SEANCE DU CONSEIL MUNICIPAL**DU 30 JUIN 2022****AVIS DU CONSEIL MUNICIPAL SUR LE PROJET DE
REVISION PARTIELLE DU SCHEMA D'AMENAGEMENT
ET DE GESTION DES EAUX (SAGE) DE LA BIEVRE****RAPPORT**

**OBJET : AVIS DU CONSEIL MUNICIPAL SUR LE PROJET DE REVISION PARTIELLE
DU SCHEMA D'AMENAGEMENT ET DE GESTION DES EAUX (SAGE) DE LA
BIEVRE**

Carte 1R : zones humides identifiées sur le territoire du SAGE lors des inventaires réalisés en 2013 (carte non exhaustive)

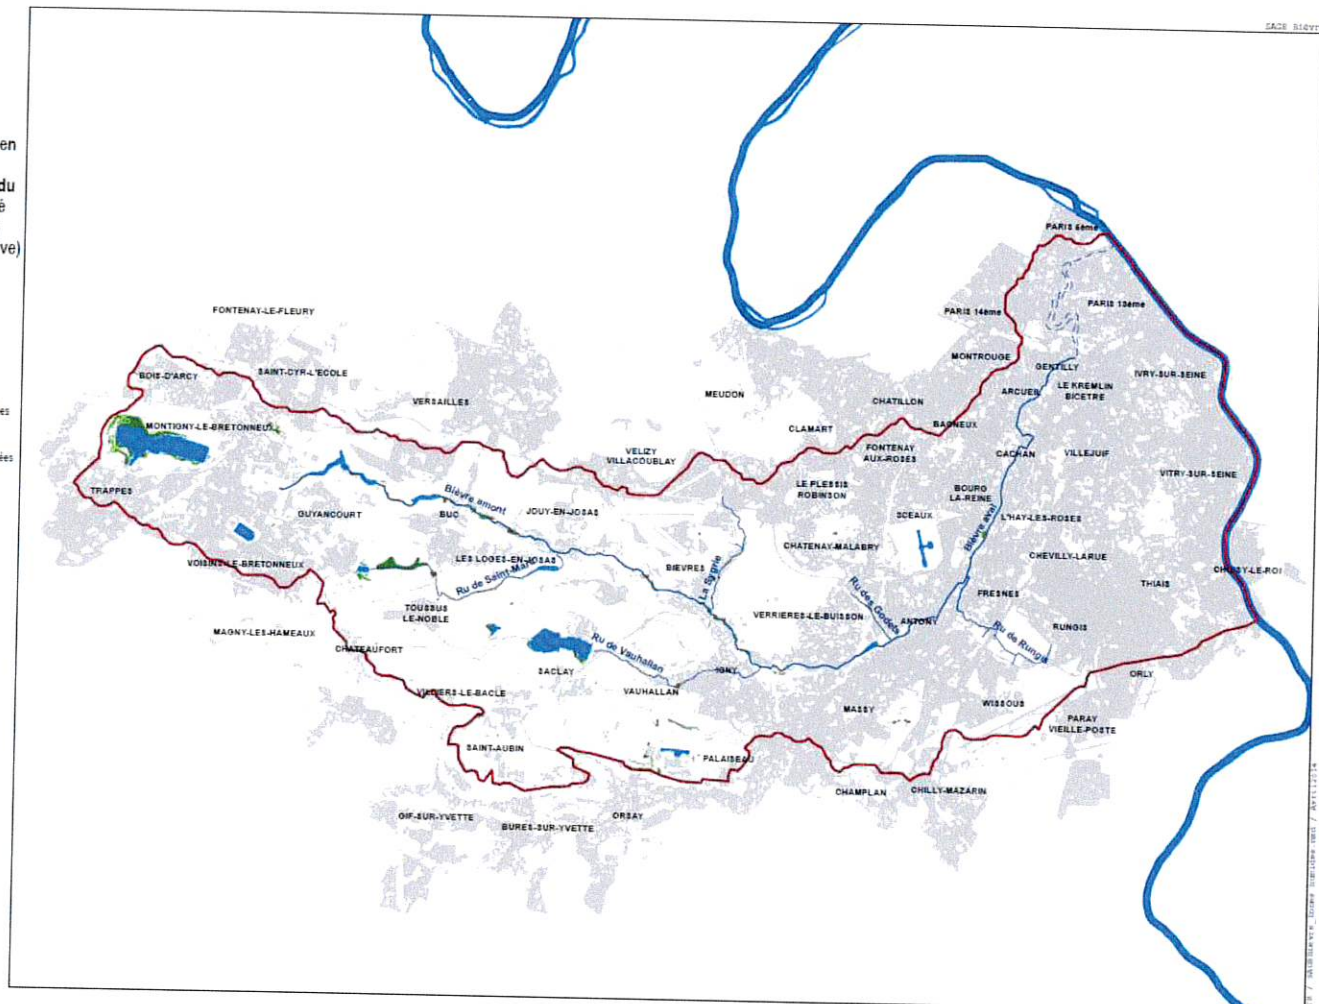
Ainsi, dans sa rédaction initiale, seules les zones humides cartographiées et annexées au SAGE (Annexe 2) étaient protégées. Dorénavant, cette protection s'applique à toutes les zones humides, inventoriées ou non. Le cours d'eau de la Bièvre sur Antony n'était ainsi pas identifié comme zone humide à protéger. La modification proposée le permettra.
